CCR-VIA -- COMITATO DI COORDINAMENTO REGIONALE PER LA VALUTAZIONE D'IMPATTO AMBIENTALE

Giudizio n° 4056 Del 26/10/2023

Oggetto: Realizzazione di un impianto di messa in riserva (R13) e recupero (R5) di rifiuti speciali non pericolosi

Tipo procedimento: Verifica di Assoggettabilità a VIA ai sensi dell'art. 19 del D.Lgs. 152/06 e ss.mm.ii.

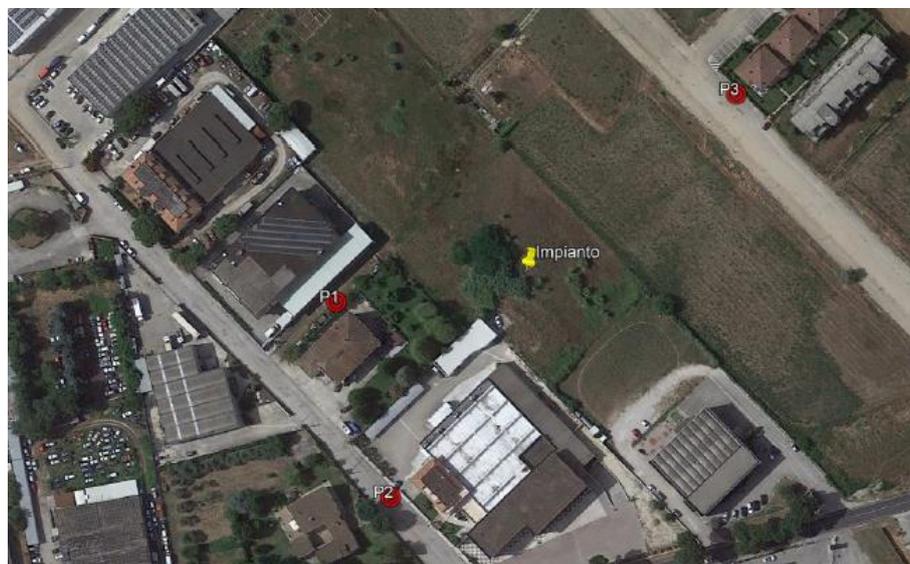
Rilevato che all'interno della valutazione previsionale di impatto acustico è necessario:

- a. citare le fonti (letteratura tecnica) utilizzate per la definizione dei livelli di potenza utilizzati per le sorgenti; in generale, se non in possesso delle schede tecniche delle sorgenti specifiche, è necessario utilizzare i dati di letteratura "peggiori";
- b. fornire le caratteristiche tecniche della barriera fonometrica che si intende utilizzare;
- c. indicare le distanze dei recettori dalla/e sorgente/i;
- d. descrivere il contesto delle misure del rumore residuo e in particolare caratterizzare le sorgenti che vi contribuiscono;
- e. allegare i Rapporti di Prova delle misure effettuate;
- f. esplicitare i calcoli dei livelli di rumore ambientale, tenendo conto delle distanze dei recettori, chiarendo le semplificazioni eventualmente adottate, indicando i termini utilizzati;

- 1. Chiarire se il proponente, per il recupero degli inerti, intenda riferirsi al D.M. 05/02/1998 ovvero al D.M. 152/2022;**
- 2. Aggiornare la valutazione previsionale di impatto acustico tenendo conto di quanto indicato in premessa.**
